MER Lelystad Airport

Herstel invoergegevens, verwerken actuele inzichten en voorschriften,
effecten aansluitroutes

Bijlage 3 Definitieve ontwerp aansluitroutes

Reactie op voorstellen consultatietrajecten Lelystad Airport

2.3.5 Voorstel 10: Aansluitroute IN-06/OUT-07 Ede en omgeving

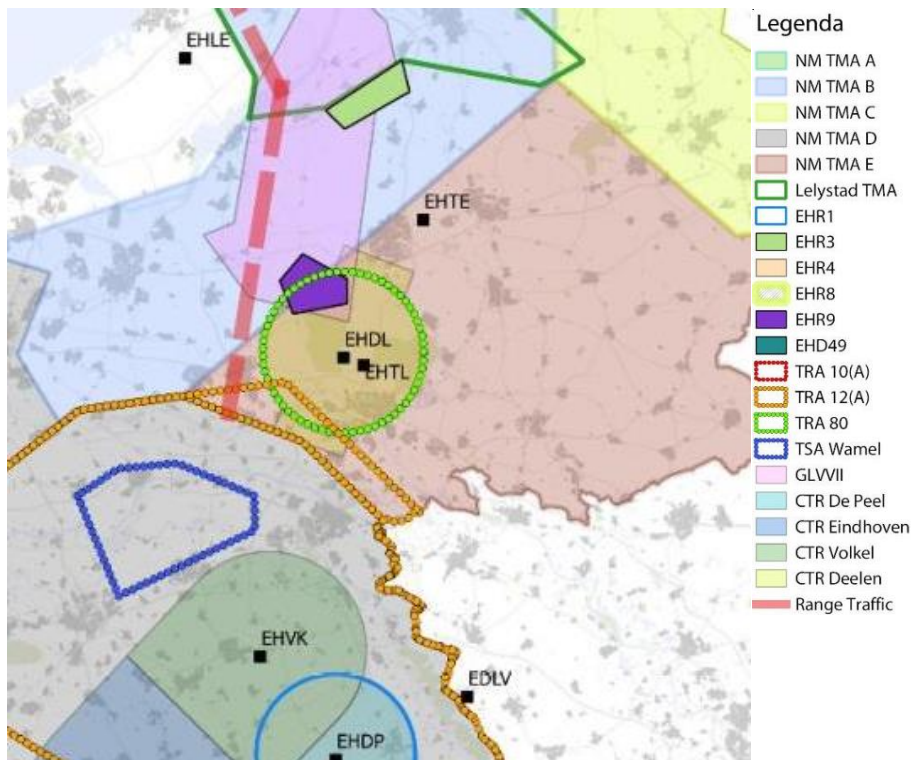
Via de internetconsultatie is gevraagd of routes boven Ede (OUT-07/IN-06) kunnen aangepast, zodat deze niet boven gemeente Ede lopen.
